泊発電所 3号炉 耐津波設計方針について

(入力津波の設定に係る指摘事項回答)

令和5年6月12日
北海道電力株式会社

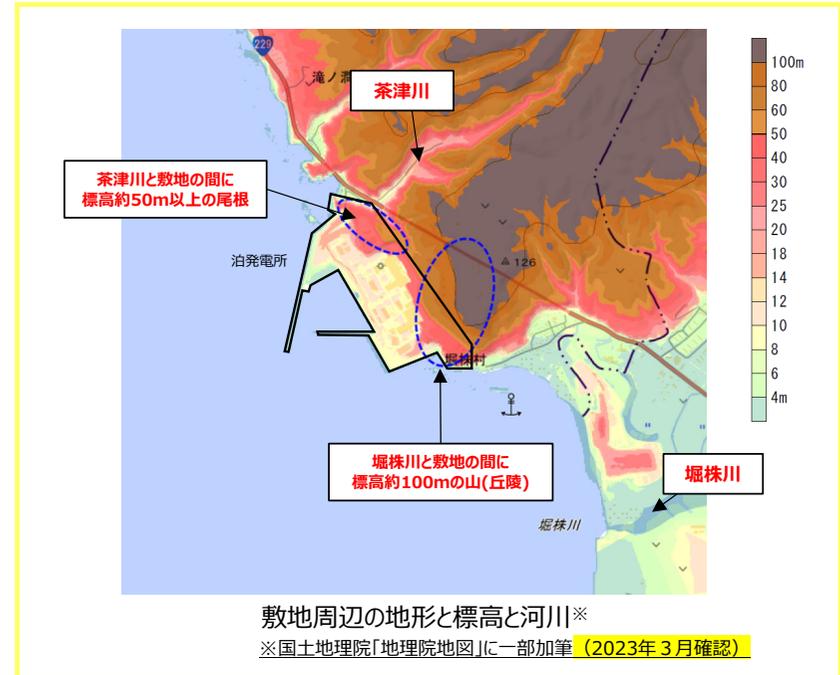
① 敷地及び敷地周辺の地形とその標高について、遡上解析上、影響を及ぼすものが考慮されているか。遡上域のメッシュサイズを踏まえ適切な形状にモデル化されているか。

⑤ 伝播経路上の人工構造物について、遡上解析上、影響を及ぼすものが考慮されているか。遡上域のメッシュサイズを踏まえ適切な形状にモデル化されているか。

- 計算格子間隔については、土木学会(2016)を参考に、敷地に近づくにしたがって、最大5kmから最小5mまで徐々に細かい格子サイズを用い、津波の挙動が精度よく計算できるよう適切に設定する。(添付資料2参照)
- 津波の敷地への到達経路を考慮し、敷地周辺の特徴的な地形とその標高及び人工構造物について遡上解析への影響を評価する。
- 影響が大きい箇所については、遡上域の格子サイズを踏まえ、以下の考え方によりモデル化する。
 - ① 地形・人工構造物のデータは遡上解析への影響を踏まえ、各地形・人工構造物の特徴が確認できるものを選定する。
 - ② 格子サイズは以下のいずれかの方針で設定する。
 - 地形・人工構造物データのメッシュサイズ相当かより細かく、地形情報を適切に反映する。
 - 格子サイズが土木学会(2016)による敷地周辺の最小格子間隔の目安(10m程度)を満足する。
- その上で、全体としてモデル化が妥当であることを既往津波(1993年北海道南西沖地震津波)における計算遡上高が痕跡高を再現できることを確認している。
- 敷地周辺の特徴的な地形とその標高に関する検討内容の詳細は添付3-4~19, 結果のまとめは添付3-20参照。
- 人工構造物に関する検討内容の詳細は添付3-34~44, 結果のまとめは添付3-45参照。

水位・流速分布の経時変化(スナップショット)(基準津波は今後変更となる可能性あり)

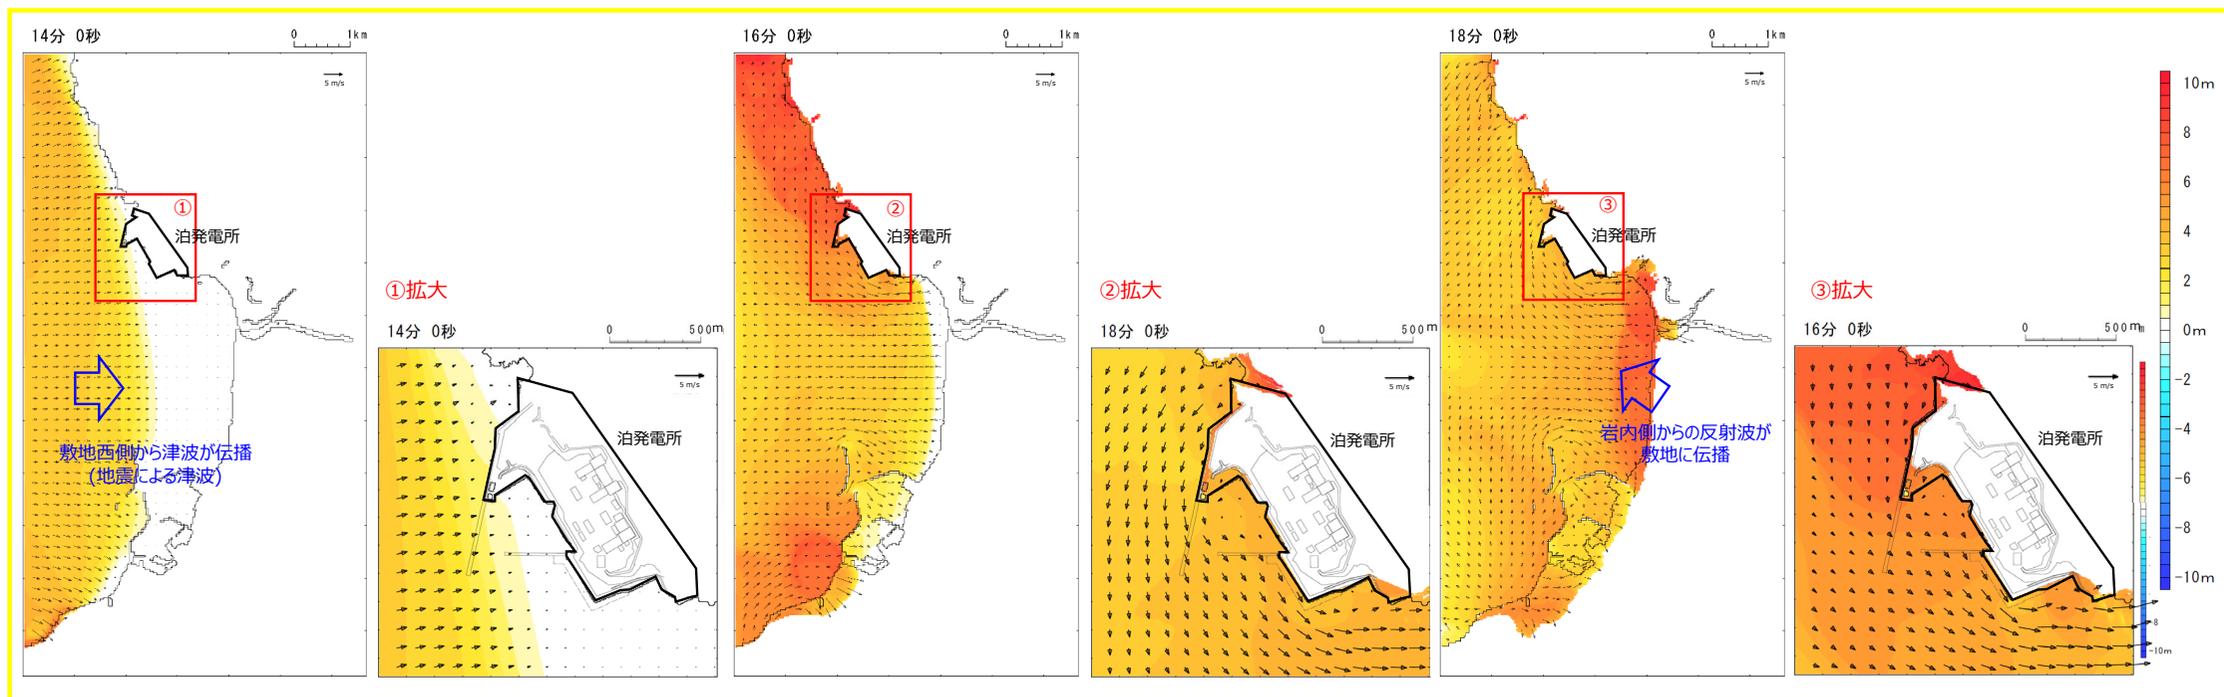
① 敷地前面・側面及び敷地周辺の津波の浸入角度及び速度並びにそれらの経時変化が把握されているか。また、敷地周辺の浸水域の寄せ波・引き波の津波の遡上・流下方向及びそれらの速度について留意されているか。

敷地及び敷地周辺の最大流速分布及び敷地周辺における水位・流速分布の経時変化(スナップショット)により、津波の浸入角度及び速度を確認している。

水位・流速分布の経時変化(スナップショット)(基準津波は今後変更となる可能性あり)

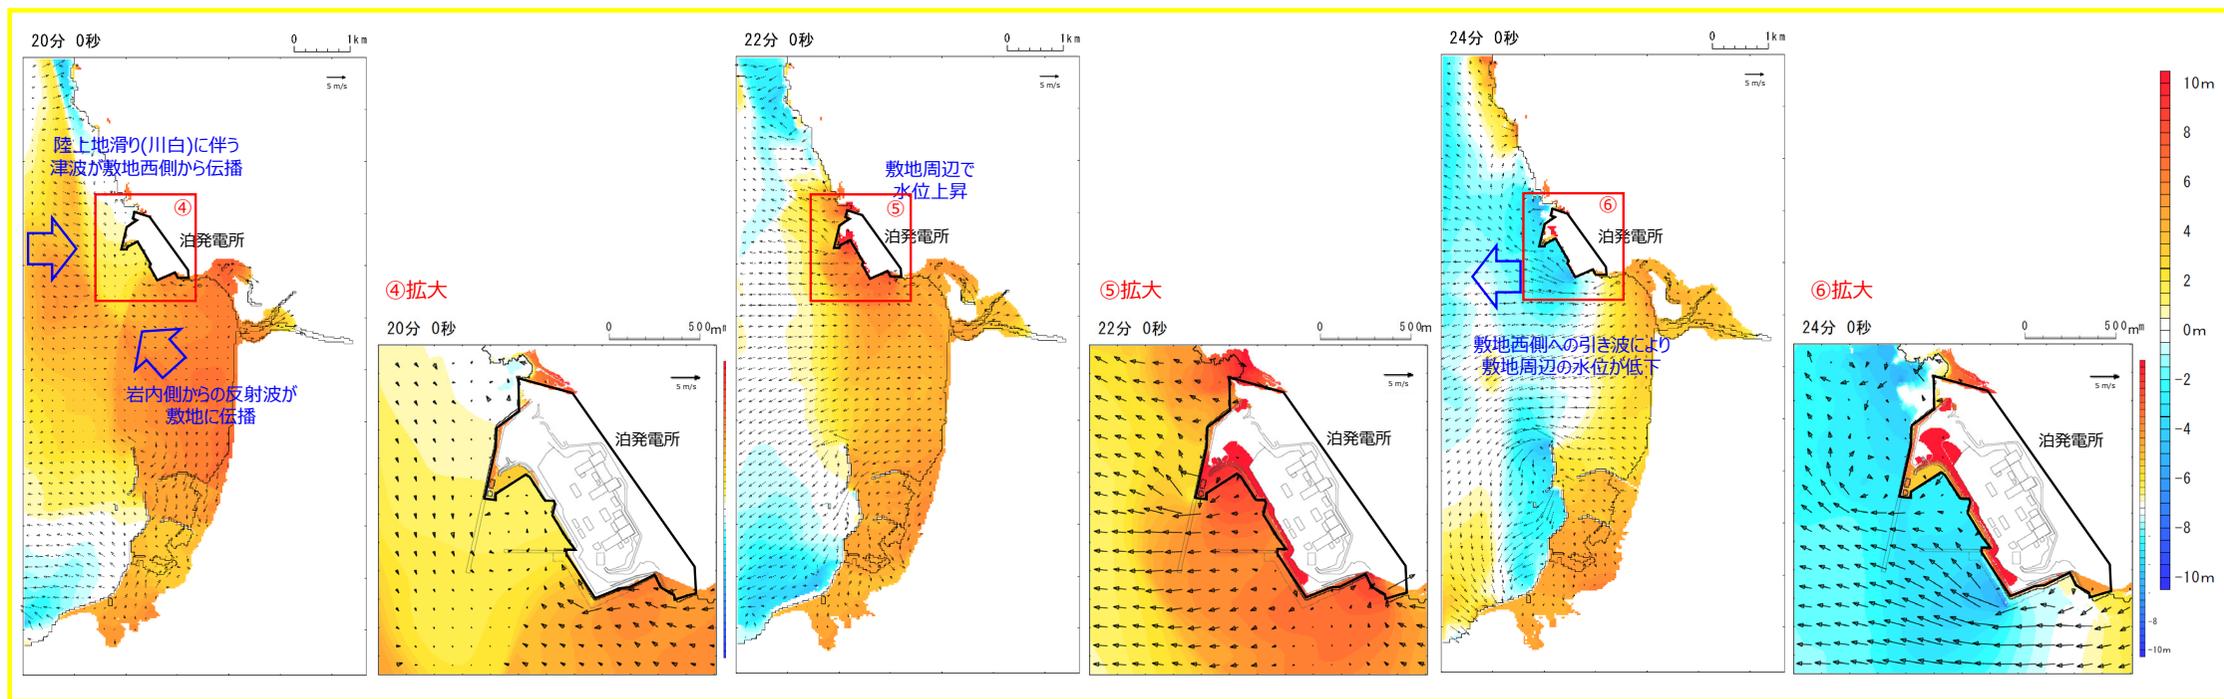
① 敷地前面・側面及び敷地周辺の津波の浸入角度及び速度並びにそれらの経時変化が把握されているか。また、敷地周辺の浸水域の寄せ波・引き波の津波の遡上・流下方向及びそれらの速度について留意されているか。

敷地及び敷地周辺の最大流速分布及び敷地周辺における水位・流速分布の経時変化(スナップショット)により、津波の浸入角度及び速度を確認している。

水位・流速分布の経時変化(スナップショット)(基準津波は今後変更となる可能性あり)

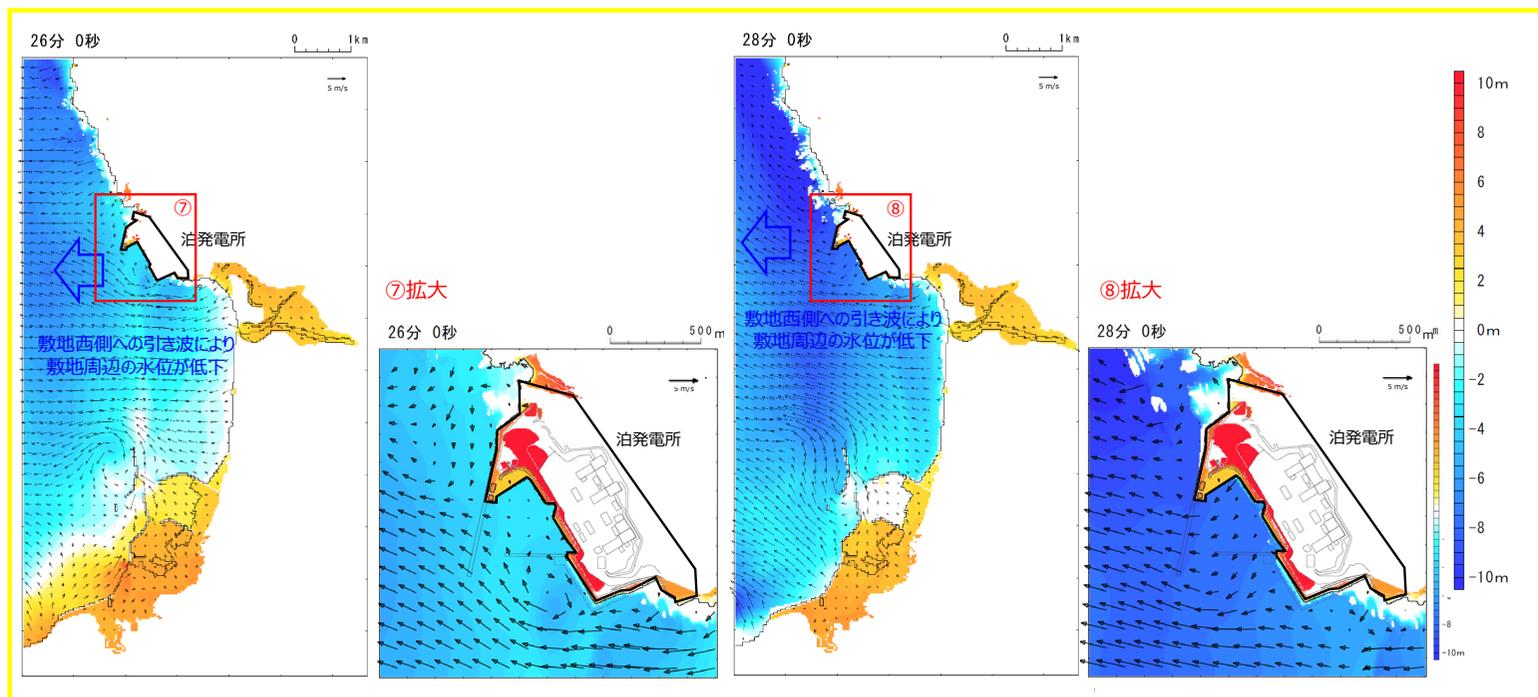
① 敷地前面・側面及び敷地周辺の津波の浸入角度及び速度並びにそれらの経時変化が把握されているか。また、敷地周辺の浸水域の寄せ波・引き波の津波の遡上・流下方向及びそれらの速度について留意されているか。

敷地及び敷地周辺の最大流速分布及び敷地周辺における水位・流速分布の経時変化(スナップショット)により、津波の浸入角度及び速度を確認している。

防潮堤沿いの最大水位縦断図
(基準津波は今後変更となる可能性あり)

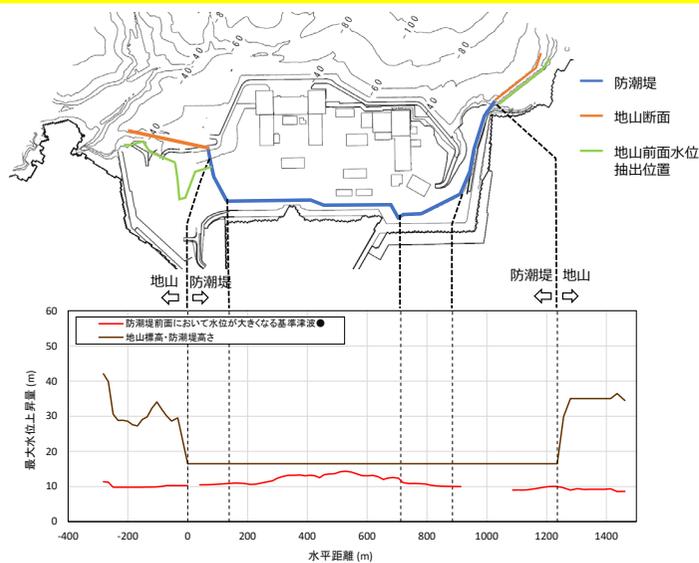
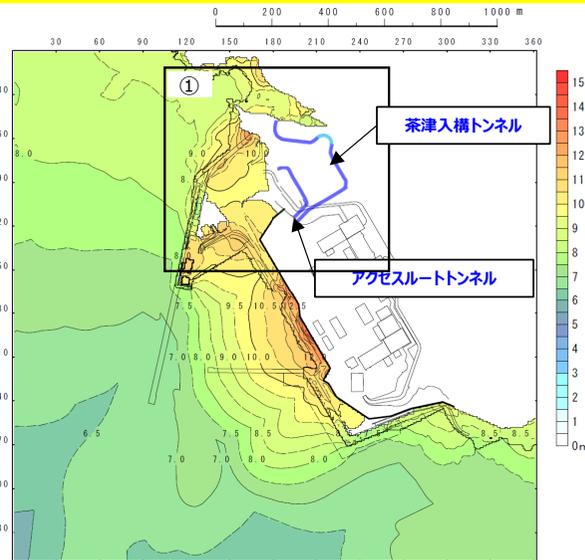
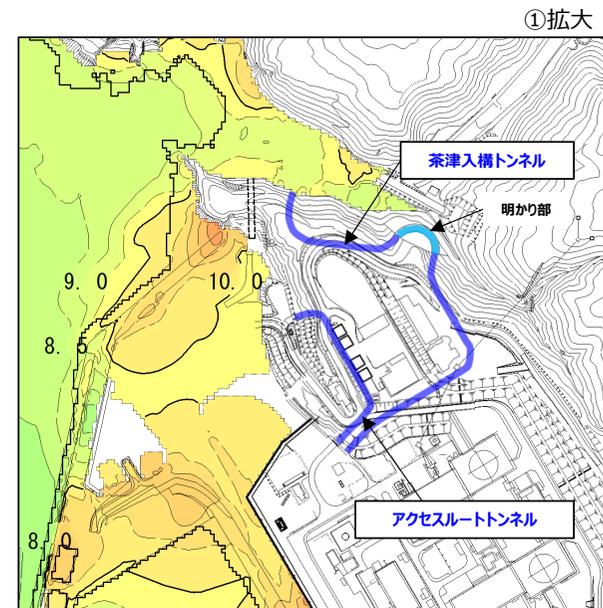
②敷地前面又は津波浸入方向に正対した面における敷地及び津波防護施設について、その標高の分布と施設前面の津波の遡上高さの分布を比較し、遡上波が敷地に地上部から到達・流入する可能性が考えられるか。

- 敷地前面又は津波浸入方向に正対した面としては、防潮堤、敷地外部からのアクセスルートトンネルの入口がある地山斜面が考えられる。
 - 遡上解析により最大水位上昇量分布から、現時点の評価において、防潮堤内への津波の流入はない。
 - 防潮堤沿いの最大水位縦断図等により、防潮堤を乗り越えて到達する津波がない。
 - アクセスルートトンネルについては、現時点の評価において、トンネル前面等の最大水位上昇量分布の確認結果により、敷地外から敷地内への津波の流入はない。
- ※今後、基準津波が変更となり、流入の可能性がある場合は、管路解析等によりトンネルから敷地内への流入を評価する。

最大水位上昇量分布図
(基準津波は今後変更となる可能性あり)

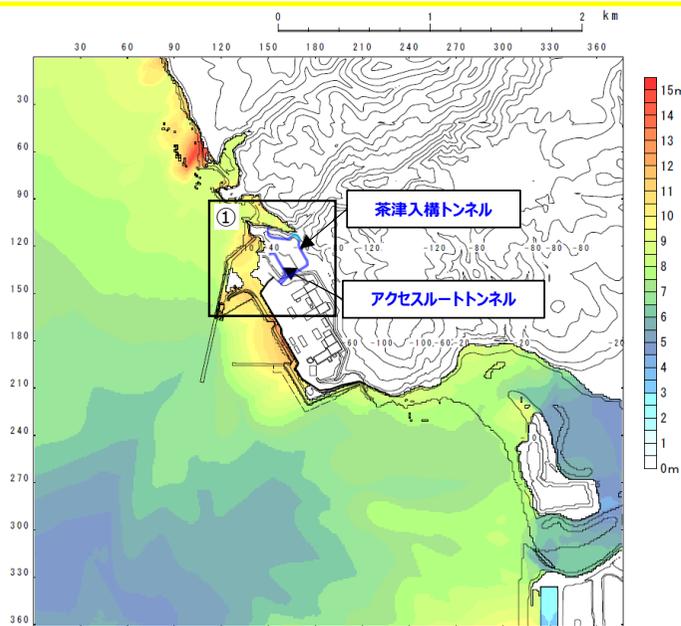
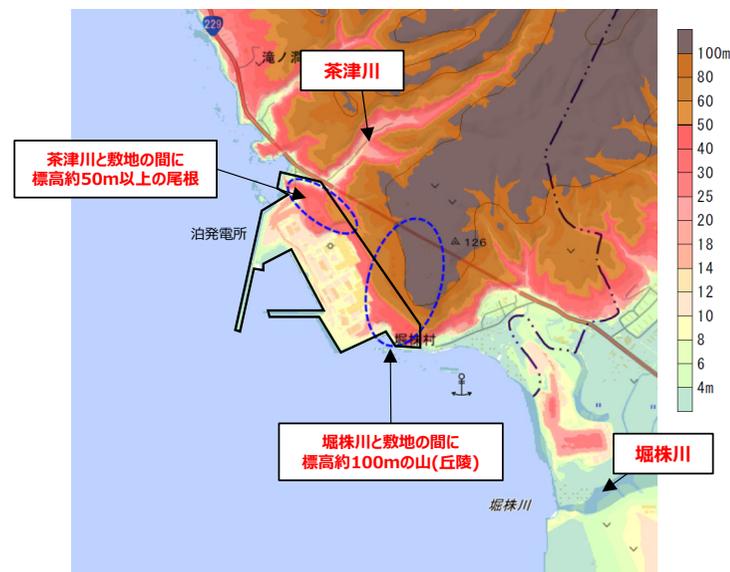
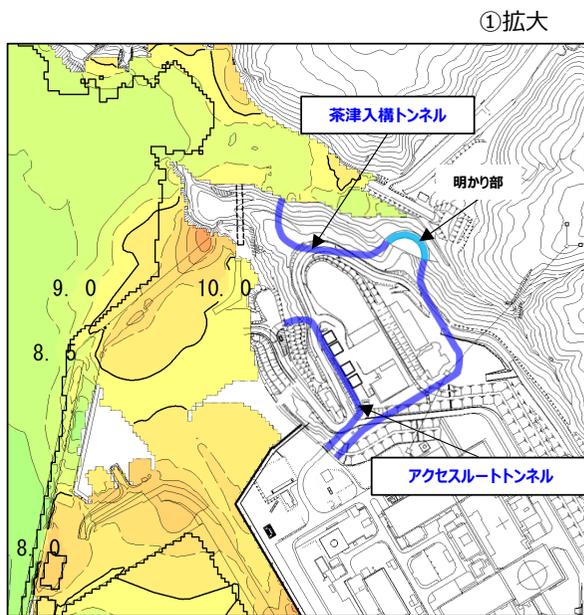
③敷地及び敷地周辺の地形、標高の局所的な変化、並びに河川、水路等の津波の遡上・流下方向に影響を与え、遡上波の敷地への回り込みの可能性が考えられるか。

- 遡上解析に影響を及ぼす地形・標高・人工構造物をモデル化した遡上解析結果から、現時点の評価において、遡上波の敷地への回り込みがないことを確認している。
- 茶津入構トンネルについては、現時点の評価において、トンネル前面等の最大水位上昇量分布の確認結果により、敷地外から敷地内への津波の流入はない。
※今後、基準津波が変更となり、流入の可能性がある場合は、管路解析等によりトンネルから敷地内への流入を評価する。
- 敷地周辺の茶津川は敷地と標高約50m以上の尾根、堀株川(支川の大工川及び発足川含む。)は敷地と標高約100mの山(丘陵)で隔てられているため、それらを経由した津波の敷地への回り込みはない。

遡上波の敷地到達の障壁となっている地山斜面の抽出

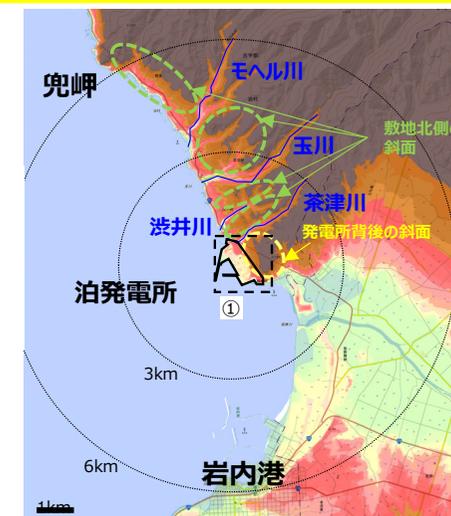
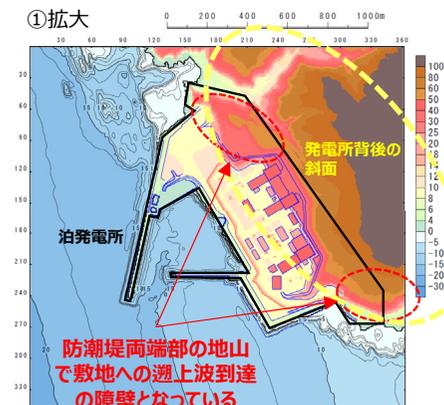
(1)(3.2.1)の遡上解析結果を踏まえ、遡上及び流下経路上の地盤並びにその周辺の地盤について、地震による液状化、流動化(以下「地震による地盤変状」という。)若しくはすべり又は津波による地形変化若しくは標高変化が考えられる場合は、遡上波の敷地への到達(回り込みによるものを含む。)の可能性について確認する。なお、敷地の周辺斜面が、遡上波の敷地への到達に対して障壁となっている場合は、当該斜面の地震時及び津波時の健全性について、重要施設の周辺斜面と同等の信頼性を有する評価を実施する等、特段の留意が必要である。

- 敷地周辺の特徴的な斜面のうち、遡上波の敷地到達の障壁となっている地山斜面を下表のとおり、抽出した。

- 以下の評価を行い、対象斜面が津波防護施設と同等の機能を有していること、防潮堤の安全性に影響を及ぼさないことを確認する。
 - (a) 基準地震動Ssに対するすべり安定性評価
 - (b) 基準津波による防潮堤と地山との擦り付け部付近の侵食に対する安定性評価
 - (c) 基準津波の波力によるせん断力と地山せん断抵抗力の比較
- なお、地震時・津波時にそれらの機能が低下する場合は対策を講じる必要がある。

敷地(陸域)の地盤変状として沈下を考慮する範囲

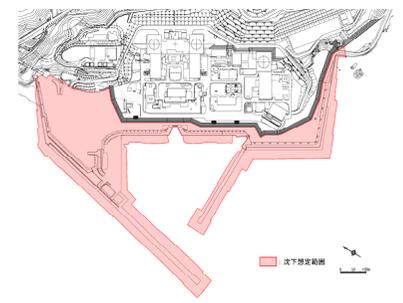
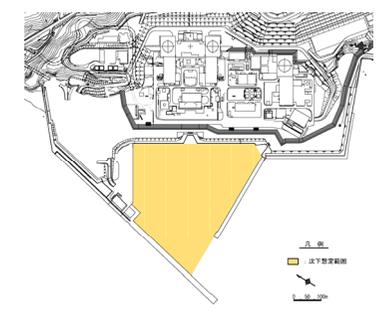
- 基準津波の浸水範囲に存在する地盤で、地震による地盤変状、津波による洗掘が生じた際の地形変化、又は、標高変化により、防潮堤前面・アクセスルートトンネル前面・茶津入構トンネル前面の津波水位が変化することで、遡上波が敷地へ到達する可能性が生じる。
- 敷地周辺の地盤のうち、入力津波の評価に影響を与える要因を考慮し、下表のとおり、対象とする地盤を抽出する。

- 基準地震動Ssによる敷地周辺地盤の沈下量の設定及び基準津波の流速に伴う敷地地盤洗掘量の設定により、想定される地形変化を初期地形に反映する。
- 津波遡上解析を実施し、敷地前面の最高水位の変化が大きく入力津波設定へ影響があると判断された場合は入力津波設定の影響因子として設定する。

※1：津波による洗掘はアスファルト又はコンクリートで地表面を舗装することから影響因子として設定しない。
 ※2：津波水位への影響は海底面の沈下を考慮しない方が保守的と考えられるものの、取水性に関して入力津波への影響が否定できない。

土捨場位置図

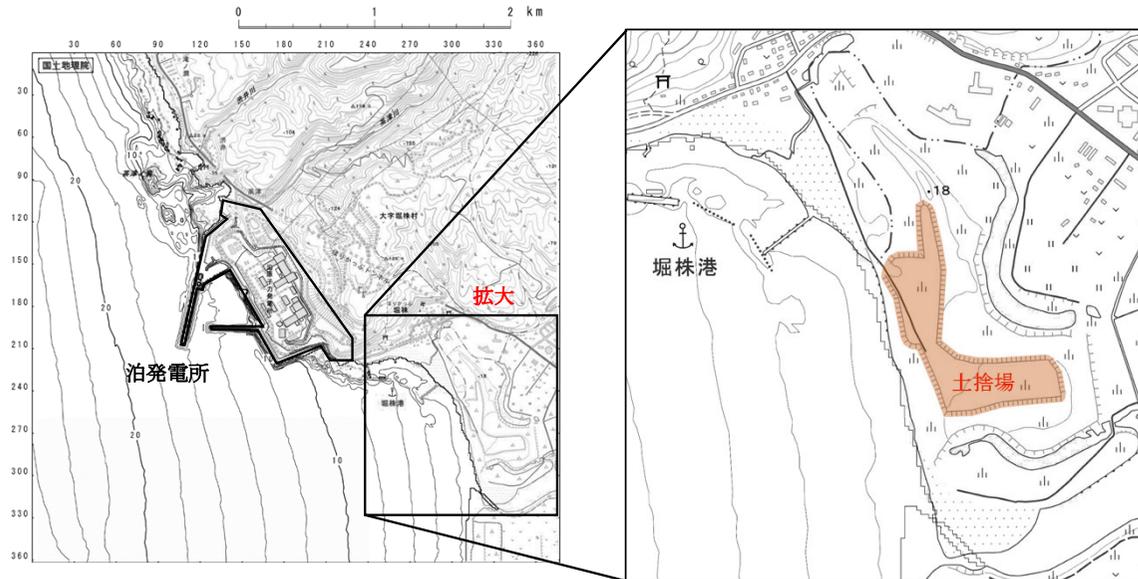
- 将来の地形改変及び改変後の斜面崩壊による地形変化が敷地への到達に影響を及ぼす可能性があるものとして土捨場を抽出する。

- 土捨場の将来計画を反映した地形及びその地形に対する基準地震動Ssによる斜面崩壊を考慮した地形変化を初期地形に反映する。
- 津波遡上解析を実施し、敷地前面の最高水位の変化が大きく入力津波設定へ影響があると判断された場合は入力津波設定の影響因子として設定する。
